配管取替前後の主復水配管図面

主復水ヘッダー出口～脱気器（今回の取替範囲）の仕様比較

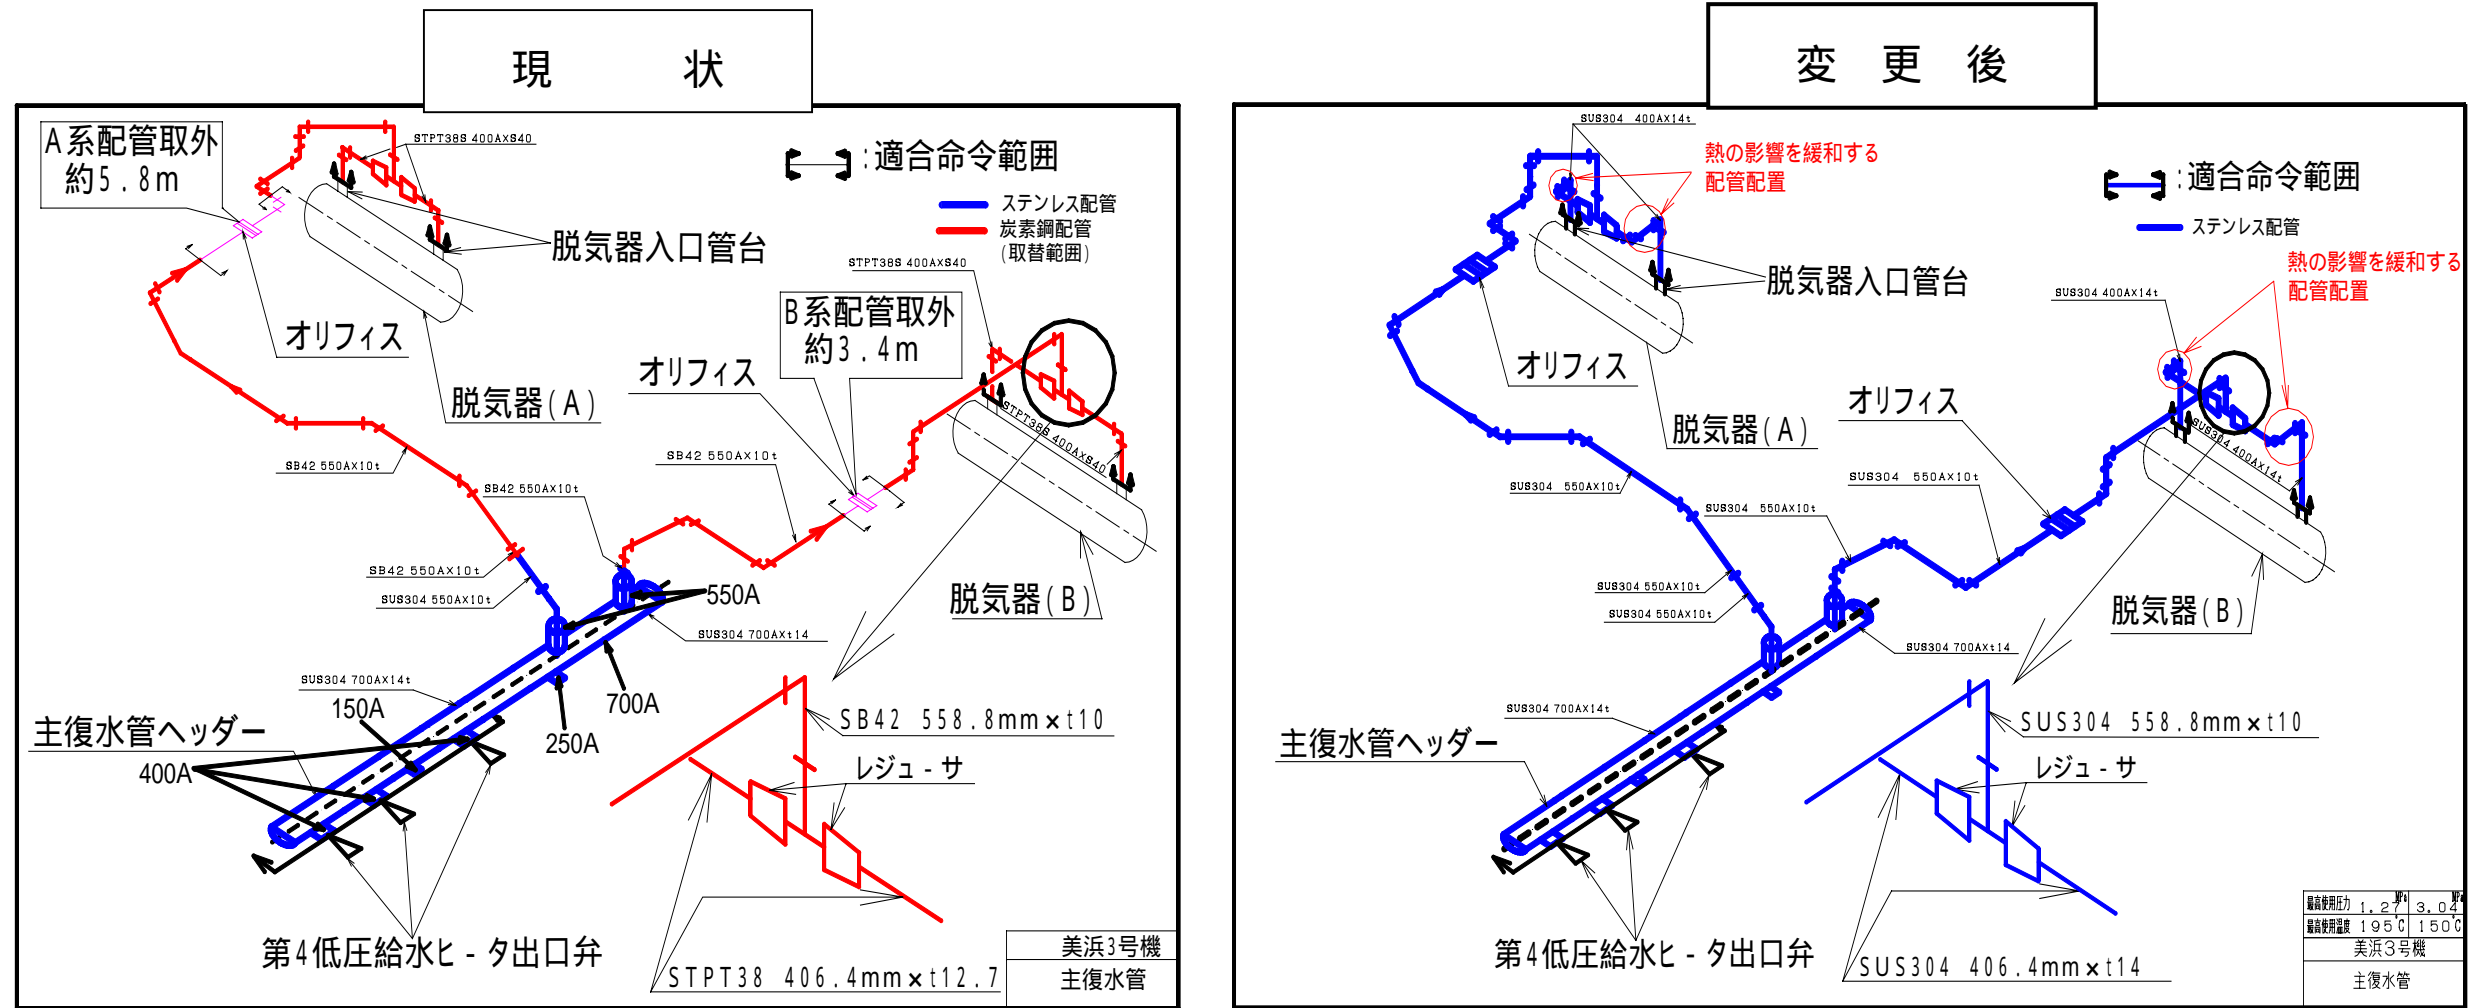
仕 様		現 状			変 更 後		
最高使用圧力		13 kg/cm ² G (注1)			1.27 MPa (注3)		
最高使用温度		195 (注1)			同 左		
配管仕様	範 囲	ヘッダー～レジューサ	レジューサ	レジューサ～脱気器	ヘッダー～レジューサ	レジューサ	レジューサ～脱気器
	外 径	558.8 mm (注1)	558.8 mm / 406.4 mm (注2)	406.4 mm (注1)	558.8 mm (変更なし)	558.8 mm / 406.4 mm (変更なし)	406.4 mm (変更なし)
	厚 さ	10.0 mm (注1)	10.0 mm / 12.7 mm (注2)	12.7 mm (注1)	10.0 mm (変更なし)	10.0 mm / 14.0 mm	14.0 mm
	材 料	SB42 (注1)	SB42 (注2)	STPT38 (注1)	SUS304	SUS304	SUS304
